Kundenplan

bt-brand gmbh
brand 27b
8867 Schwarzenberg
Wohnanlage Brand

grundriss top B08

plan-nr.: top B08

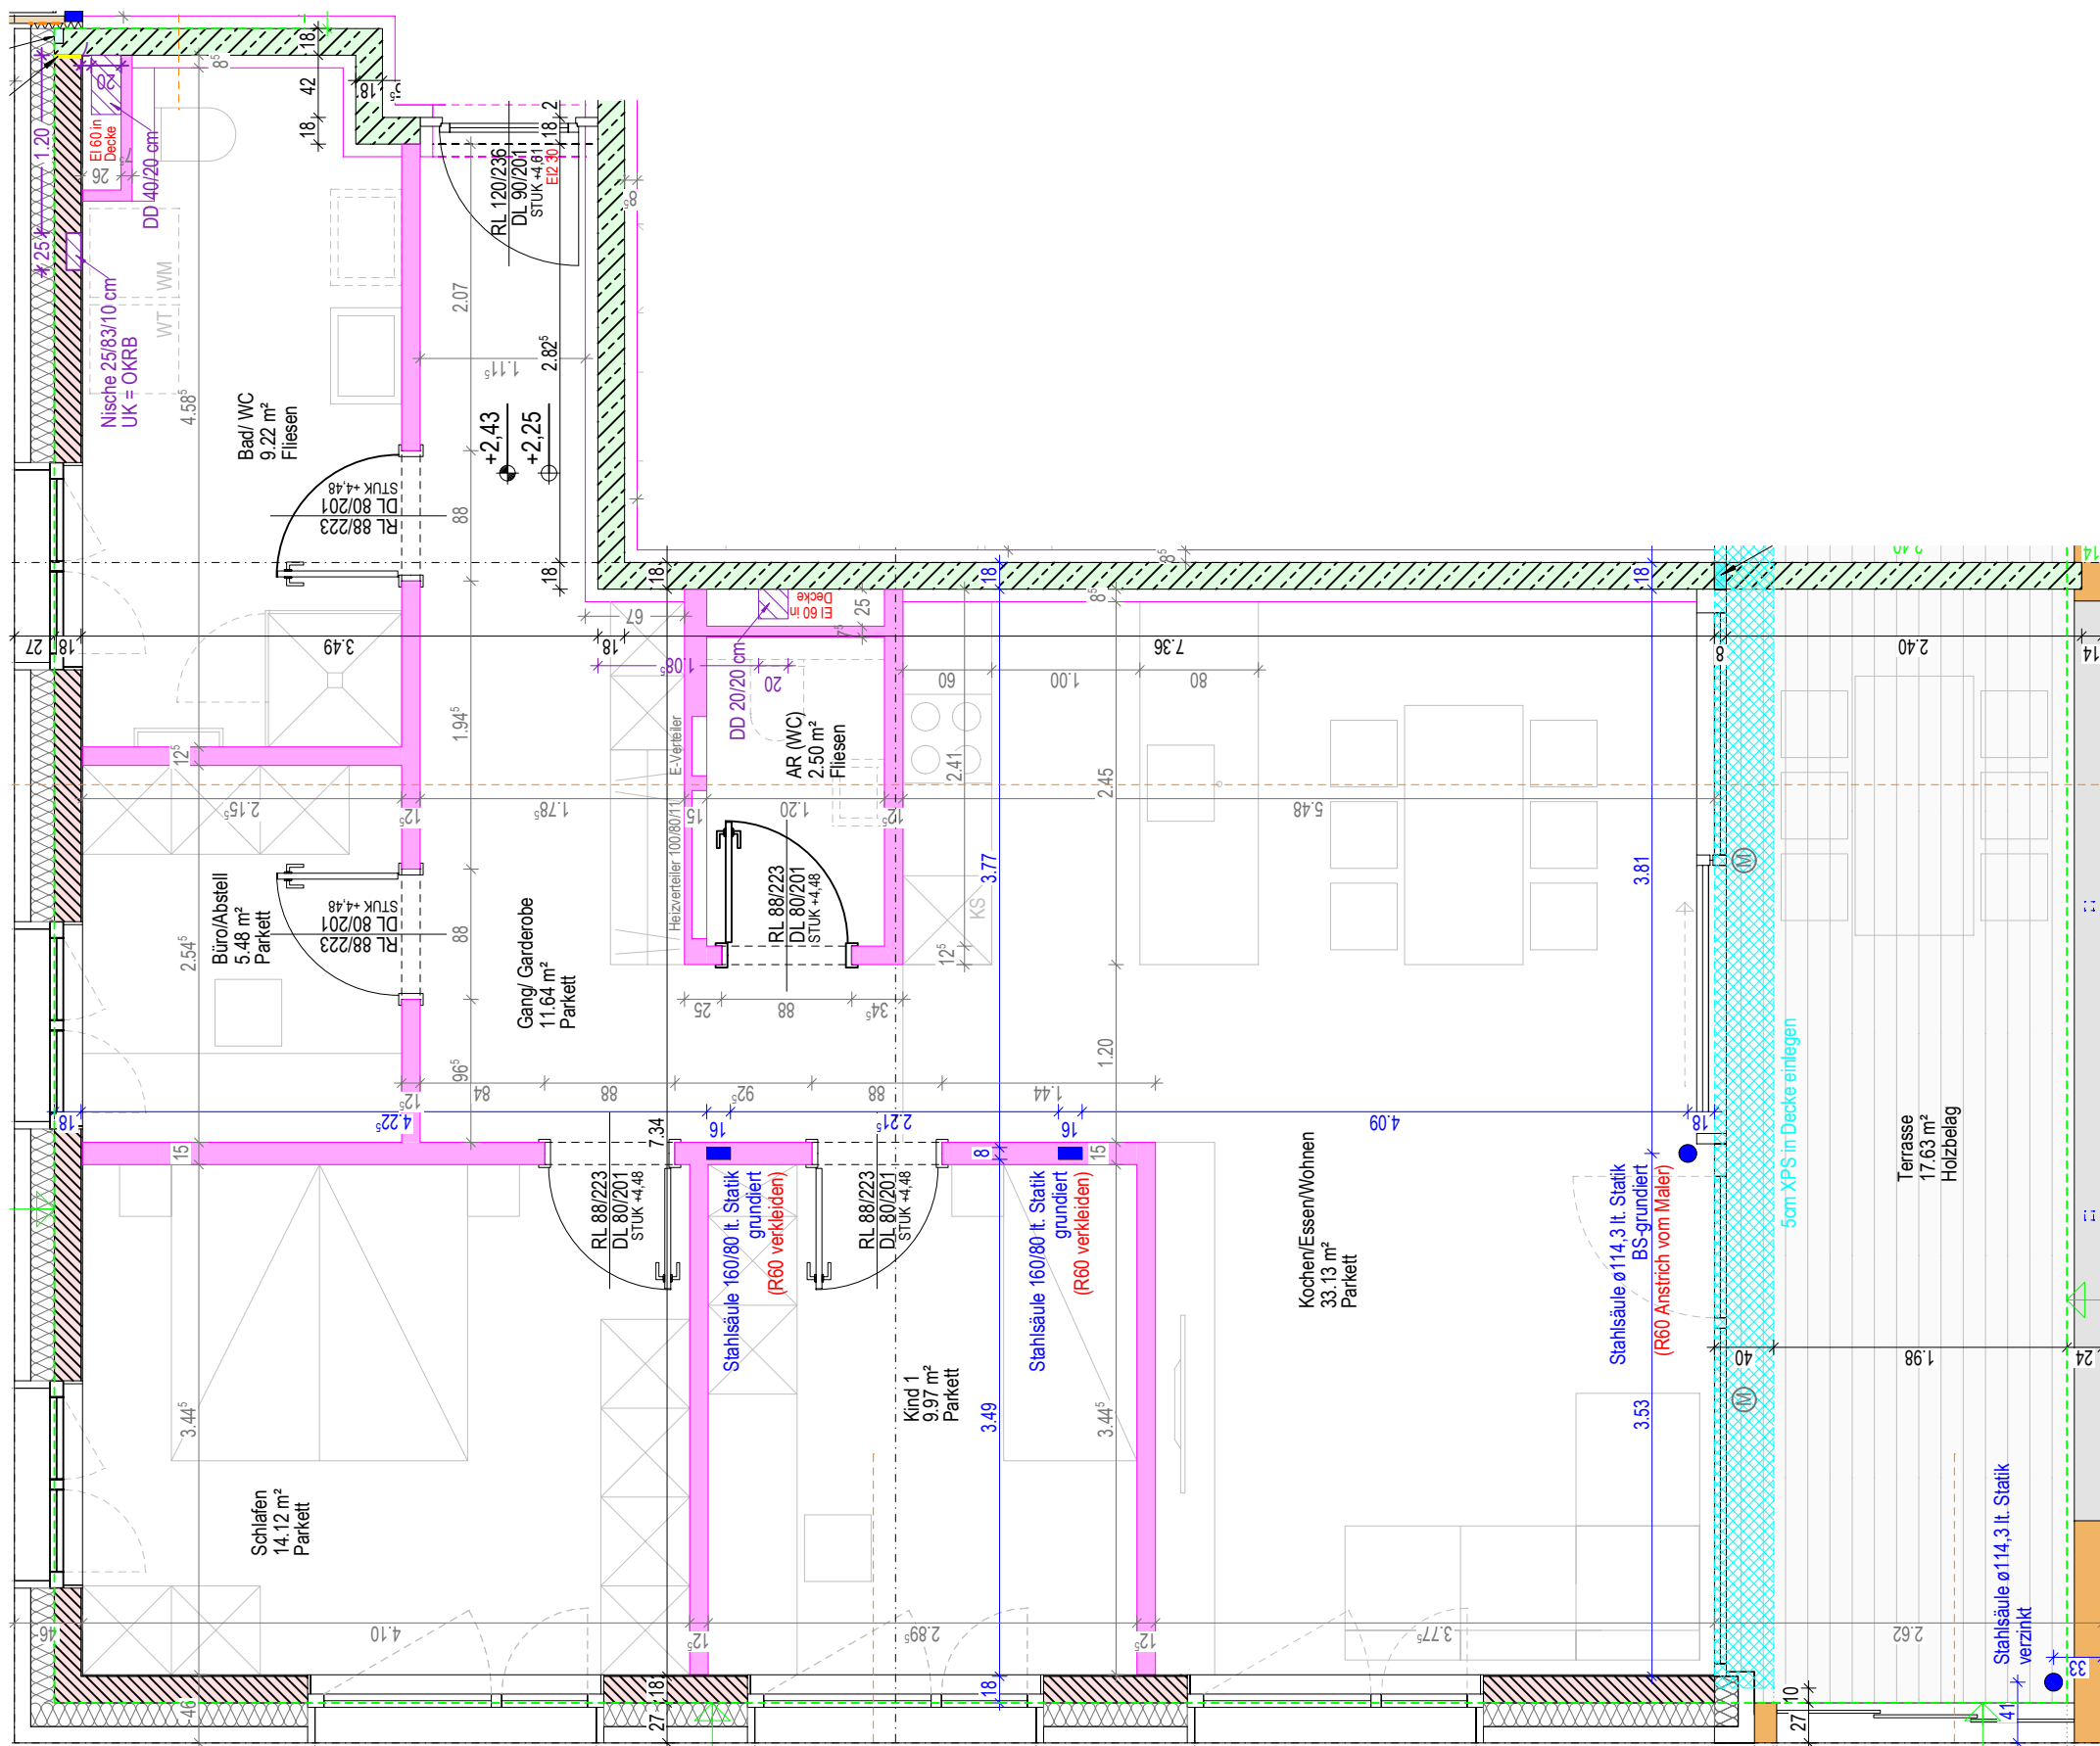
Planänderungen Grundriss Top B08: keine	Oberflächen:	Bestätigung Kunde:	Herr Mustermann
	- Fenster: innen Holz farblos lackiert, außen Alu in RAL 7016 "Anthrazitgrau"		
	- Innentüren: weiß mit weißen Umfassungszargen, Schiebetüren ohne Zarge		
	- Wohnungseingangstüre: weiß mit weißem Strockrahmen		
	- Innenwände u. Decke: glatt gespachtelt u. weiß gemalt		
	- Außenwände: glatt gespachtelt u. weiß gemalt		
	- Bodenbeläge Wohnung: Parkett oder Fliesen lt. Grundriss		
	- Bodenbeläge Stiegenhaus: Fliesen/Textilbelag sowie ein Schmutzläufer im Eingangsbereich		
	- die Sat.-Anlage für TV entfällt → Glasfaseranschluss ist vorhanden		
	- geänderte Tiefgaragenplanung gegenüber den genehmigten Plänen wurde besprochen		
		Ort, Datum	Unterschrift
